Avis d'Inter-Environnement Bruxelles

Concerne : le projet de Plan d'Aménagement Directeur Josaphat ayant pour objet la transformation du site de l'ancienne gare de triage Jospahat, en un quartier de ville mixte et durable, autour d'un espace vert public. Ce plan ambitionne la construction de 1600 logements, d'équipements collectifs, de commerces et la restructuration de la zone d'industrie urbaine actuelle.

Ombres et vents :

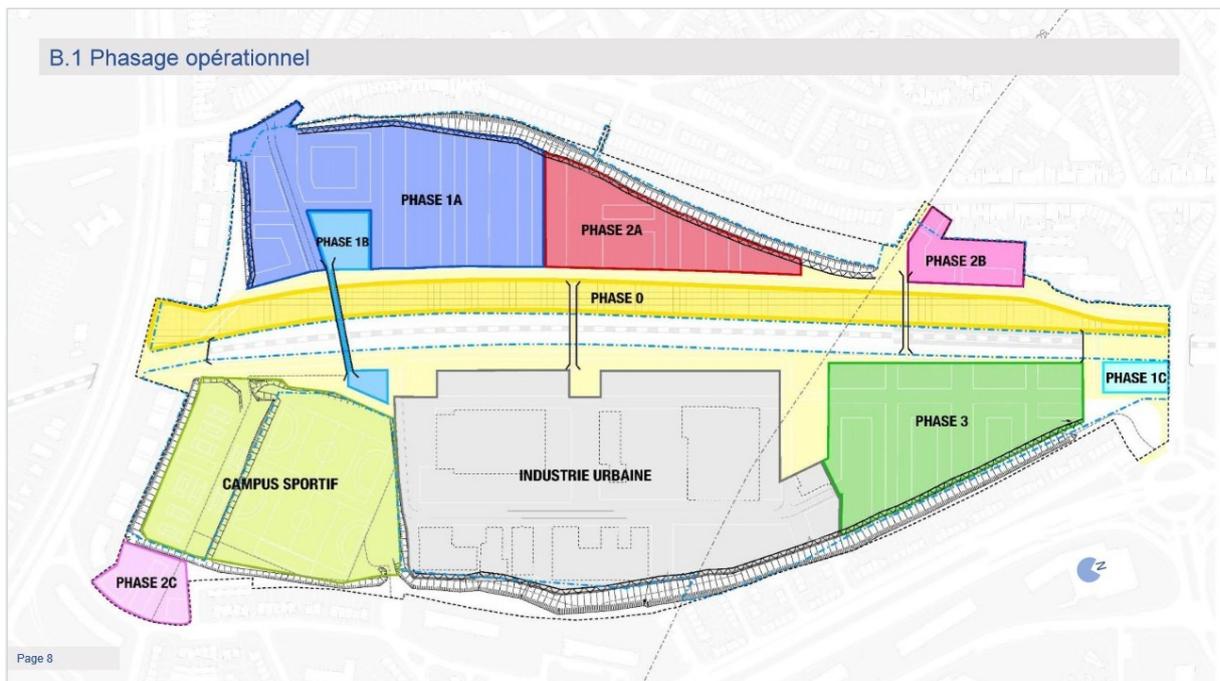
Les volumes utilisés pour la réalisation des études d'incidences des vents et ombres se basent sur les volumes capables estimés d'après la surface P/S et le nombre d'étage sur Rez. Chaque enquête publique pour la réalisation des différents lots de logements comportera donc ses différences (gabarits, présence de balcons, hauteurs entre plancher et plafond). Nous interrogeons donc à ce stade la pertinence des études sur les ombres et les vents, sachant que les volumes évalués pourraient se révéler bien différents de ce qui sera finalement construit.
